**PROJET D'AMENAGEMENT DE LA ROUTE DES PECHEES A COTONOU**

**LOT 1: Travaux de Viabilisation de la Zone de Promotion Immobilière de Togbin-Daho Adouanko**

**LOT 2: Travaux d'Aménagement de la plage de Fidjrossè entre Marie-Stella et Adouanko**

**APPEL D'OFFRES N° 070/SImAU/DG/DO/DJ du 25 Août 2022**

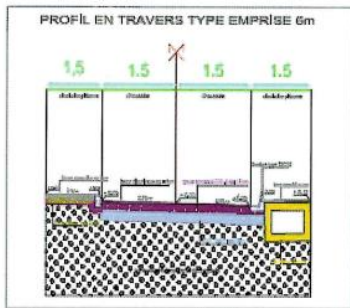
105	<p><b>Lot 02 :</b></p> <p>13/ 700.2 PARC 2 (P72 à P74) - 50m x 60m = 3000m<sup>2</sup>, Veuillez nous préciser la taille du terrain de football en gazon synthétique, les exigences de durcissement du terrain sous le gazon ; est-ce qu'il comprend la zone de fitness de 1800M<sup>2</sup> ? quel équipement doit être fourni dans la zone de fitness et les exigences de durcissement du terrain ?</p>	<p>D'une manière générale, il s'agira de proposer, un parcours sportif agrémenté d'agrès de Fitness et de barres de suspension, permettant ainsi de coupler les exercices de renforcement musculaire, d'équilibre, de force et de souplesse, aux exercices de stretching et de cardio-training tout en proposant des éléments liés à la performance. On peut donc en un seul lieu améliorer son tonus musculaire, consolider son ossature, améliorer sensiblement ses conditions cardiaques. Au besoin pratiquer un sport collectif (basket, beach-volley et Beach-soccer)</p> <p>Il y a toutefois un terrain de football en gazon synthétique sur le site N°2</p>
